CONSORZIO di BONIFICA dell'EMILIA CENTRALE

Oggetto: Realizzazione del nuovo impianto di inertizzazione fanghi con produzione di gessi di defecazione presso l'area impiantistica di Mancasale (RE)- procedura di VERIFICA DI ASSOGGETTABILITA' A VIA.

PARERE TECNICO: OSSERVAZIONI E RICHIESTA DI INTEGRAZIONI

Planimetria Stato attuale

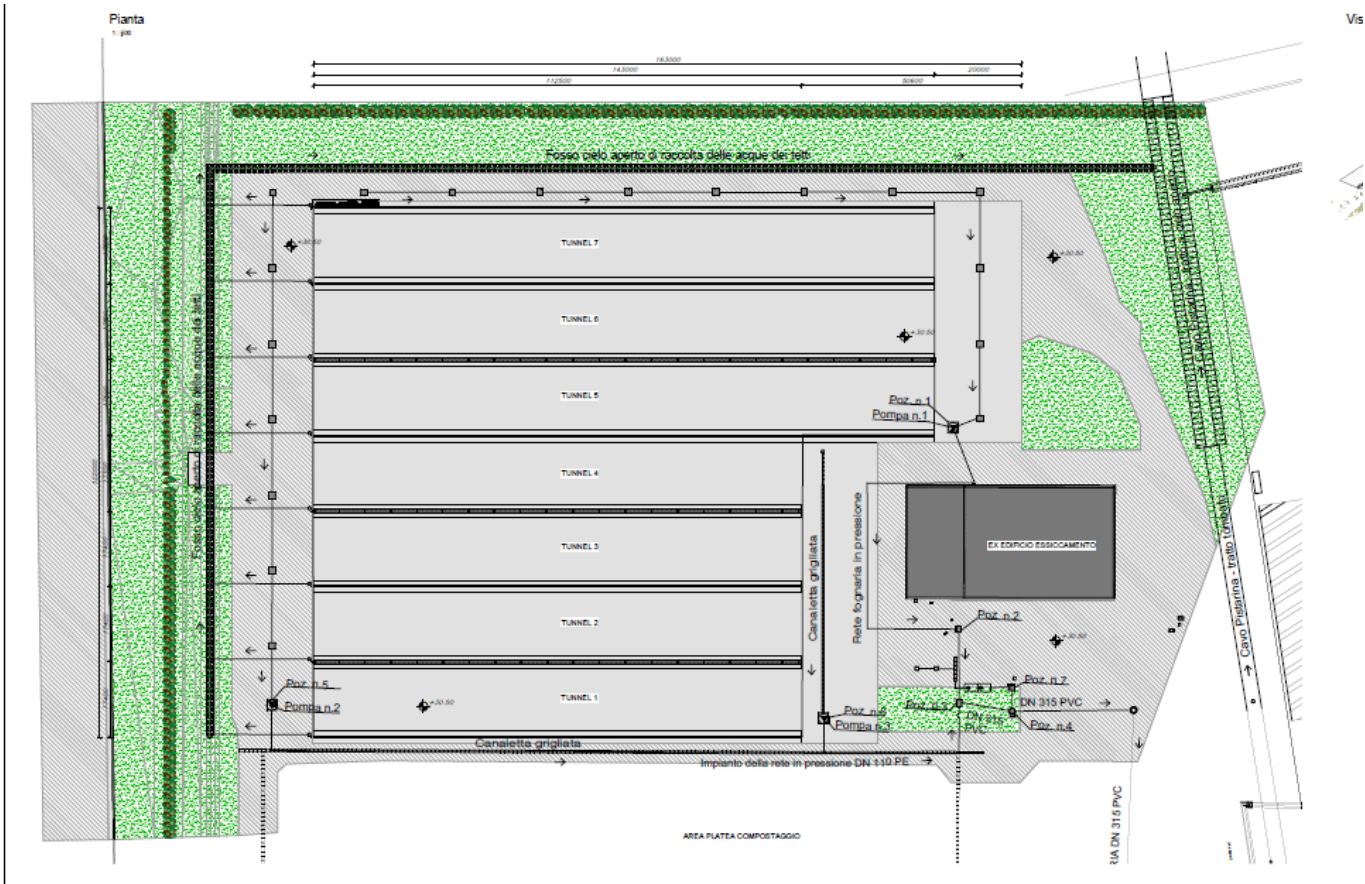
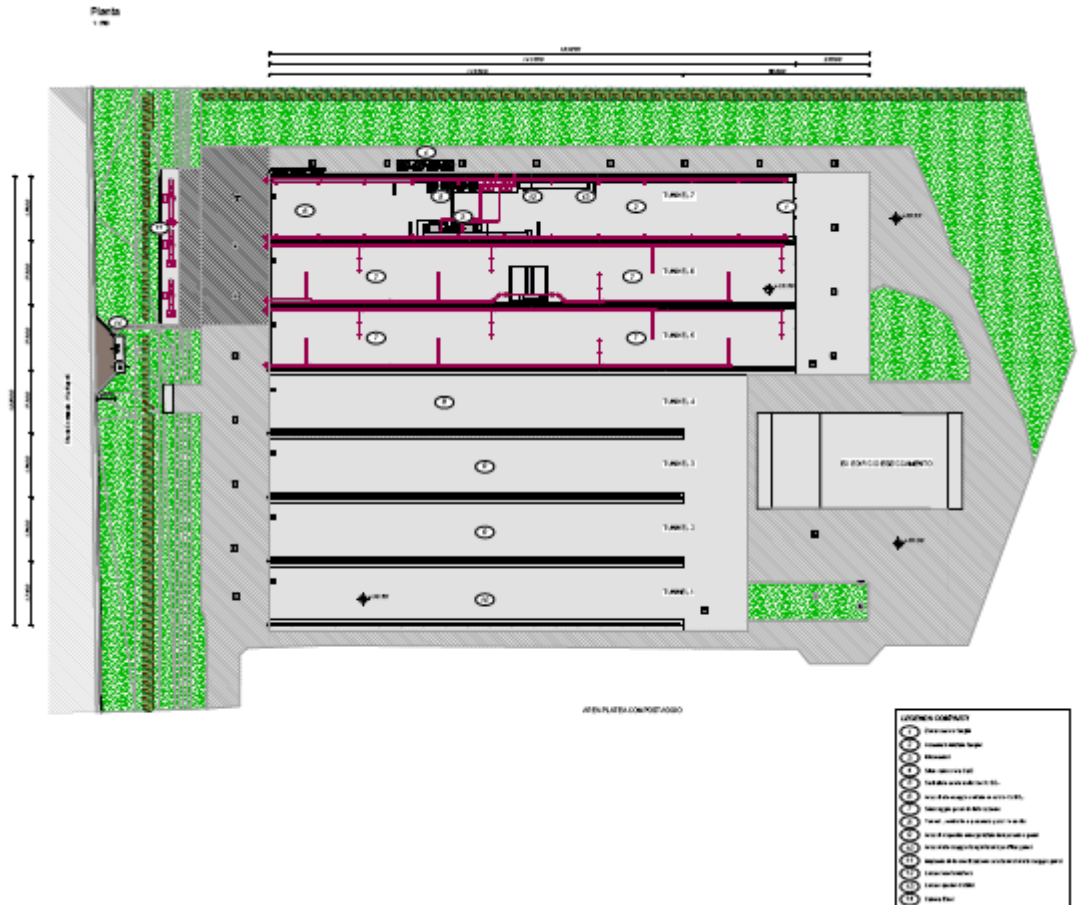
Cavo Pistarina: non si ravvisano interferenze e risultano rispettate le distanze di rispetto di almeno 5 metri dal ciglio superiore del cavo.

Si chiede di dare evidenza che l'intervento, compresi condotte, cavidotti, linee elettriche, strade, cordoli, pali, piantumazione di piante o arbusti od altro non sono realizzati a distanza inferiore di 5 metri dal ciglio del cavo e che eventuali scavi siano pure ad oltre 5 metri.

Dall'esame del progetto, si osserva che il sistema di smaltimento delle acque meteoriche non sembra subire modifiche rispetto allo stato attuale. Si chiede di dare evidenza di tale fatto o di descrivere le modifiche, restituendo la rete delle acque meteoriche attuale/progetto, o indicando le tavole in cui le stesse sono già riportate.

Rispetto all'invarianza idraulica, si pone il tema di valutare se l'intervento già presente soddisfa le condizioni di invarianza idraulica rispetto alla situazione di terreno agricolo. Probabilmente, considerata la data di realizzazione del capannone di stoccaggio fanghi oggetto di riconversione, la rete fognaria esistente di smaltimento delle acque meteoriche, non ha seguito il criterio dell'invarianza idraulica.

In tale caso, non si chiede il recupero dell'invarianza sull'esistente, anche se auspicabile, ma ai fini dell'invarianza idraulica si chiede che siano valutate le variazioni delle superfici impermeabili tra lo stato esistente attuale e lo stato di progetto. Si chiede pertanto di redigere una relazione idrologica e idraulica corredata di adeguate tavole

atte ad evidenziare le superfici con diverso grado di impermeabilità presenti nell'area (l'area che nelle tavole viene indicata come "area di intervento"), effettuando un confronto tra stato attuale e stato di progetto. Eventuali variazioni della permeabilità che comportino un incremento dei deflussi dovrà essere oggetto di laminazione. In tal caso il coeff. idrometrico da prendere a riferimento è di 10 l/s per ettaro.
